－ 改善箇所説明図 －

MC-2000-VA

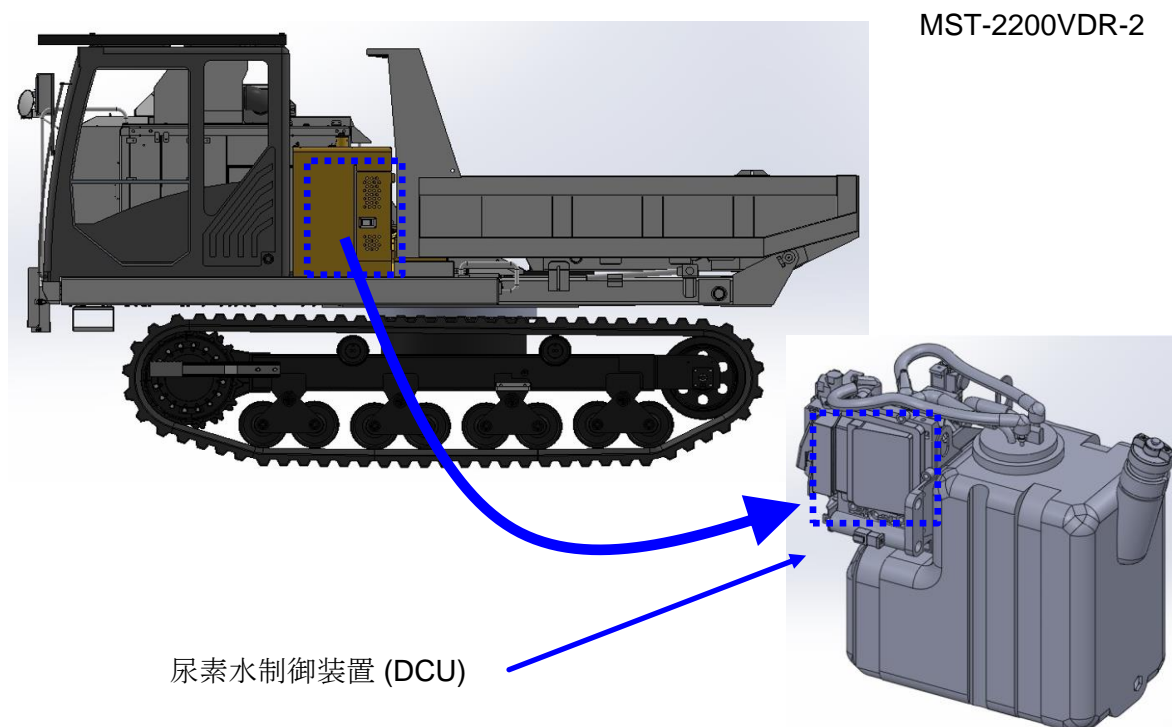
不具合発生箇所

平成26年規制の特定特殊自動車の内、一部の自動車に搭載した特定原動機に於いてNO_xセンサーを欧州の新化学物質規制 (RoHS2) 対応の互換性のあるセンサーに切り替えを行った。

NO_xセンサー (RoHS2) は、従前のNO_xセンサーと比較して電流を若干多く必要とするが、NO_xセンサー (RoHS2) を起動する為の過熱時に、エンジンECUからNO_xセンサー (RoHS2) へ供給する電流が不足することがあり、この時NO_xセンサー (RoHS2) は一時的に加熱を停止する場合があります、この一時的な加熱停止は機能上問題ではないが、尿素水制御装置 (DCU) がエラーとして検知し、これをエンジンECUに伝えるとエンジンは尿素水の噴射を停止し、この状態が長く続き最悪の場合、稼働制限がかかる。

対象全機種に対し、尿素水制御装置 (DCU) がNO_xセンサーの加熱停止をエラーとする判定時間を適正化したソフトウェアに変更する。

所定位置の白色マーキングにより識別する。

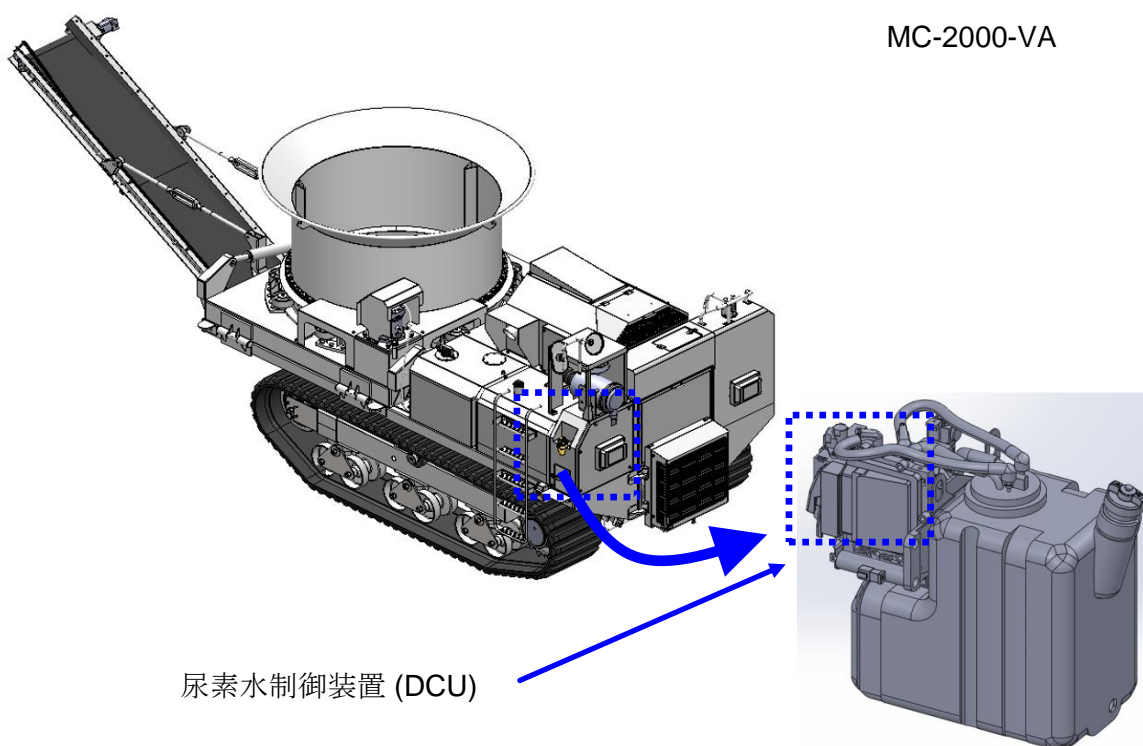
改善措置の内容

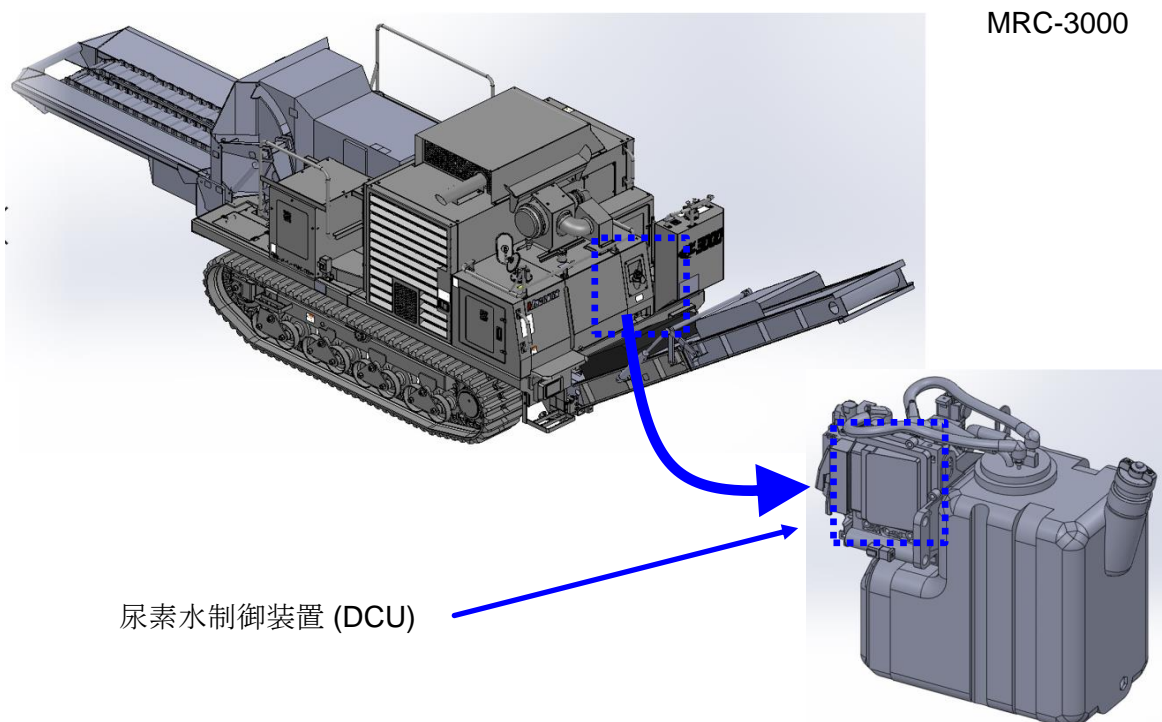
不具合発生箇所

平成26年規制の特定特殊自動車の内、一部の自動車に搭載した特定原動機に於いてNO_xセンサーを欧州の新化学物質規制 (RoHS2) 対応の互換性のあるセンサーに切り替えを行った。

NO_xセンサー (RoHS2) は、従前のNO_xセンサーと比較して電流を若干多く必要とするが、NO_xセンサー (RoHS2) を起動する為の過熱時に、エンジンECUからNO_xセンサー (RoHS2) へ供給する電流が不足することがあり、この時NO_xセンサー (RoHS2) は一時的に加熱を停止する場合があります、この一時的な加熱停止は機能上問題ではないが、尿素水制御装置 (DCU) がエラーとして検知し、これをエンジンECUに伝えるとエンジンは尿素水の噴射を停止し、この状態が長く続き最悪の場合、稼働制限がかかる。

対象全機種に対し、尿素水制御装置 (DCU) がNO_xセンサーの加熱停止をエラーとする判定時間を適正化したソフトウェアに変更する。

所定位置の白色マーキングにより識別する。
